1. Inleiding

Het doel van trechterstap 3 is het maken van de keuze tussen de verschillende locatievarianten. In dit eerste deel van de derde trechterstap is een begin gemaakt met de uitwerking van de ontwerpen. De varianten zijn schetsmatig gevisualiseerd, nog niet in onderlinge samenhang onderzocht, en er is een alleen een eerste schatting gemaakt van de effecten en de kosten. Het Kwaliteitsteam 'Ring Utrecht' is gevraagd om te adviseren over de locatievarianten rondom de A27.

Locatie 8: Archimedeslaan (de aansluiting A27-A28)

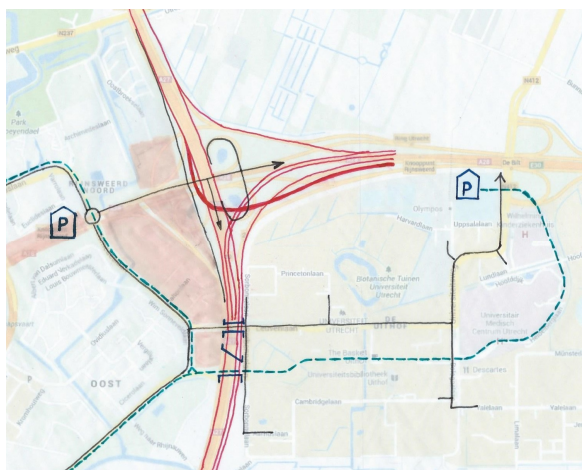
- De toegevoegde varianten met een nieuwe dubbele verbindingsboog lijken erg beloftevol. Ze maken de oude boog overbodig en zorgen daarmee voor veel vrije ruimte in de knoop. Dit biedt mogelijk kansen in combinatie met de gebiedsvisie. Ze bieden, in combinatie met een suggestie van Witteveen+Bos, ook ruimte bij de aansluiting Veemarkt (locaties 5 en 4). De mogelijke invloed op de toegang tot de Uithof (locatie 9) is een punt van aandacht. Ook qua kosten lijken de nieuwe varianten interessant.

- Het Kwaliteitsteam adviseert de basisvarianten met aanpassing van de oude ('varkens')boog te laten vallen en de focus te richten op de varianten met dubbele boog. Het Kwaliteitsteam kan op basis van de huidige informatie nog niet adviseren over een keuze tussen de twee nieuwe varianten. Het Kwaliteitsteam adviseert de varianten verder uit te werken en de *downgrading* van het pootje van de A28 een onderdeel van de integrale ontwerpogave van het gebied Science Park-Rijnsweerd te maken. Het valt onder andere te onderzoeken wat de mogelijkheden zijn om het kwart klaverblad (A27 Noord/A28 Oost) te vervangen door een fly-over zodat zowel het noordwest kwadrant als het zuidwest kwadrant vrijgespeeld kan worden voor stedelijk ontwikkeling. Dit uiteraard in samenspel met de benodigde visie. Zie voor een uitleg de onderstaande schematische suggestie. Essentieel bij die uitwerking is wel, dat voorkomen wordt dat de lage variant van de nieuwe verbindingsboog leidt tot een verlaging van de Archimedeslaan en van de onderdoorgang op die plek onder de A27.

Geluid vormt een belangrijk onderdeel van de uitwerking van de (hoge en lage) verbindingsbogen. De lager gelegen variant pakt alleen positief uit als hier geen geluidsschermen nodig zijn. Het Kwaliteitsteam adviseert daarom geluid als onderdeel van de integrale ontwerpogave mee te nemen.
